Oggetto: Valutazione di Impatto Ambientale Collegamento stabile tra la Sicilia e la Calabria (C.U.P. C41C23002750005) – Codice procedura ID 11169

presenta le seguenti osservazioni in merito al progetto sopra indicato.

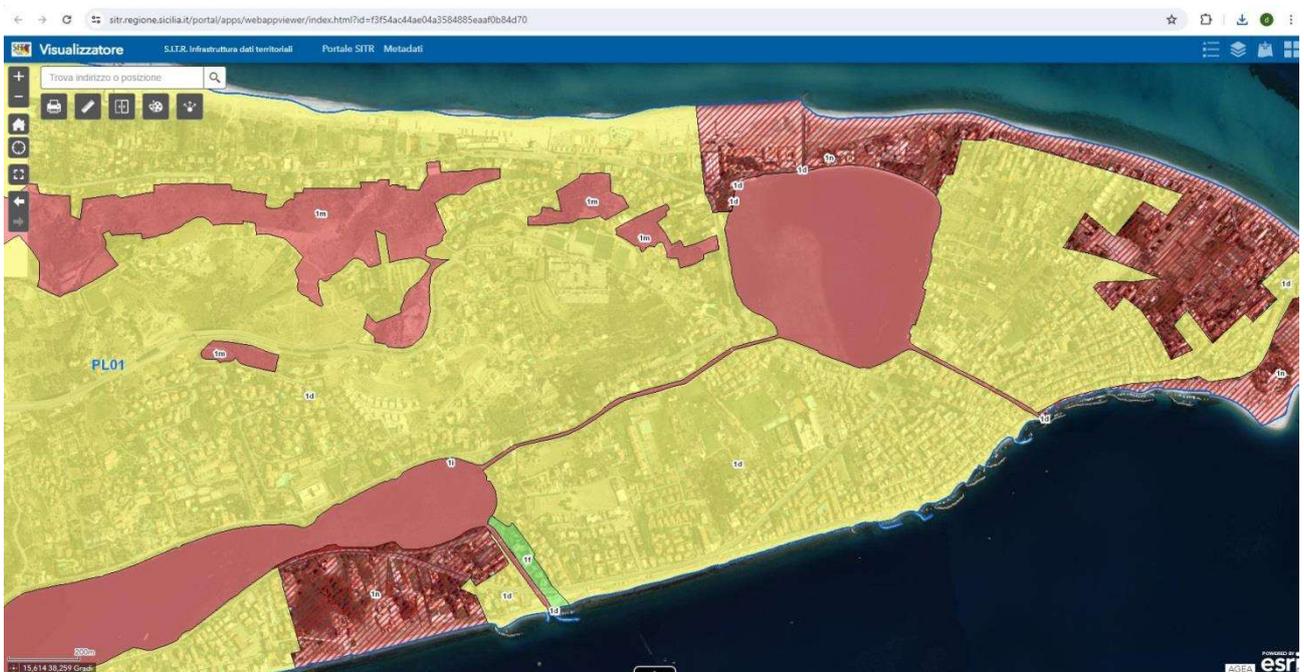
Il progetto in questione non risulta compatibile con le Norme di attuazione del Piano paesaggistico dell'Ambito 9 adottato con D.A. n.090 del 23.10.2019.

Lo stesso proponente riconosce tale incompatibilità nella Sintesi non tecnica, a pag. 53, laddove afferma:

“si evidenzia che sono subentrati, in riferimento al Piano Territoriale Paesistico della Regione Sicilia (2019), alcuni elementi di criticità in relazione alla realizzazione dell’opera; la realizzazione delle opere di attraversamento produrrà un’alterazione dei caratteri paesaggistici della linea costiera che si pone in contrasto con il regime di tutela “1d”. Inoltre, la realizzazione dell’opera comporterà la trasformazione di alcune aree boschive caratterizzate da un regime normativo 1m, caratterizzate da un livello di tutela 3. In tali aree sono consentiti solo interventi di manutenzione, restauro e valorizzazione paesaggistico ambientale finalizzati alla messa in valore e fruizione dei beni”.
